NÁRODNÍ
PAMÁTKOVÝ
ÚSTAV

Vyřádření podle ustanovení § 14 odst. 6 zákona č. 20/1987 Sb. ve znění pozdějších předpisů

Prace, okres Brno-venkov, Jihomoravský kraj, Mohyla míru, r. č. 33813/7-909, p. č. 1047/5, 1047/10, 1048/34, 1048/36, 1048/53, 1048/54, 1048/61, 1048/62, 1052/21, 1052/24, 1052/25, 1052/61, 1052/62, 1052/63, 1052/124, 1053, 1054, 1055, 1056, 1057, 1058, k. ú. Prace - rekonstrukce návštěvnické infrastruktury, architektonická studie

Součástí předložené žádosti je architektonická studie „Památník Mohyla míru, rekonstrukce návštěvnické infrastruktury“, označená datem listopad 2017, zpracoval PETER FRANTA ARCHITEKTI & ASOC., s.r.o., Londýnská 28, Praha.

Návrh vyhlídkových plošin, stávající stav – zakres do fotografie

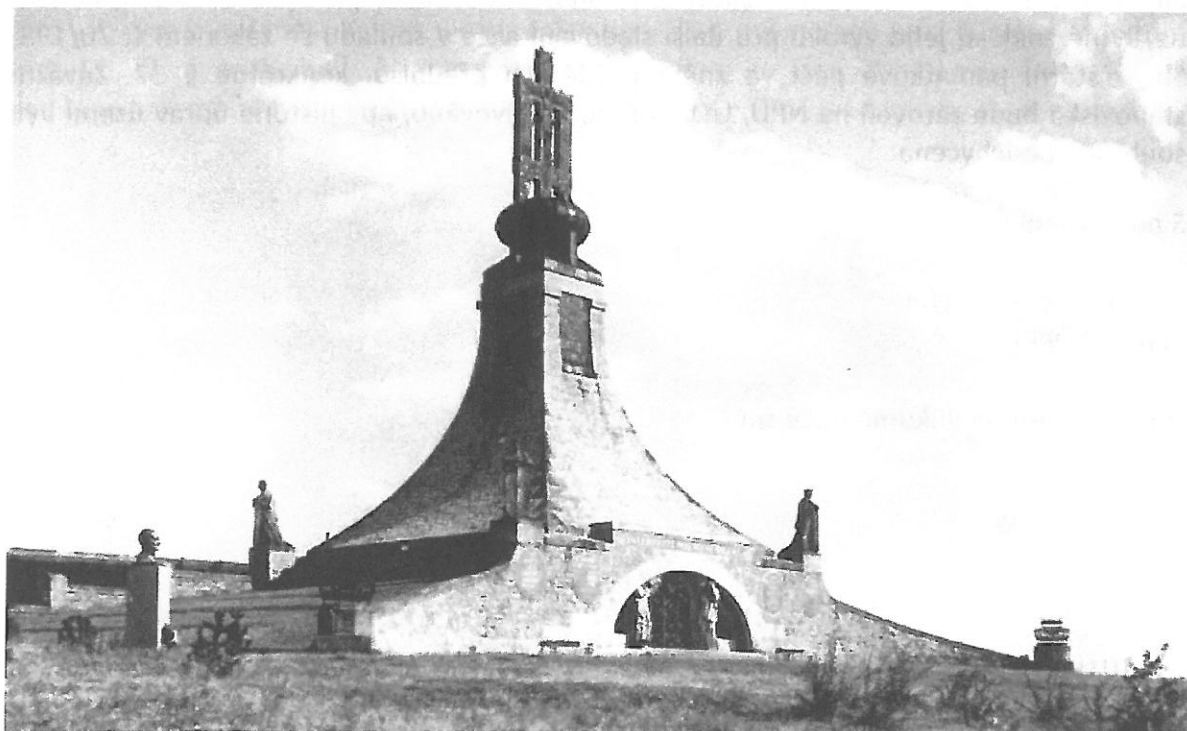
3. Bude prověřena možnost změny tvaru navrhovaných vyhlídkových plošin, např. na kruhovém půdorysu.
4. Bude prověřena možnost provedení obnovených teras Mohyly míru v povrchu nezatravněném nebo s travním drnem (shodně se stávajícím stavem), zohledněno bude především zasakování srážkových vod a následný odvod vody od Mohyly míru.

Ad. 3.: Navrhované vyhlídkové plošiny nejsou navrženy vůči objektu muzea symetricky, z tohoto důvodu uvádíme podmínku prověření jiných tvarů vyhlídkových teras, např. teras na půdoryse kruhu, které by mohly v důsledně osově symetrickém areálu působit pohledově příznivěji. Z důvodů pohledové kolize zejména z dálkových pohledů nelze doporučit případné nasvětlení vyhlídkových plošin.
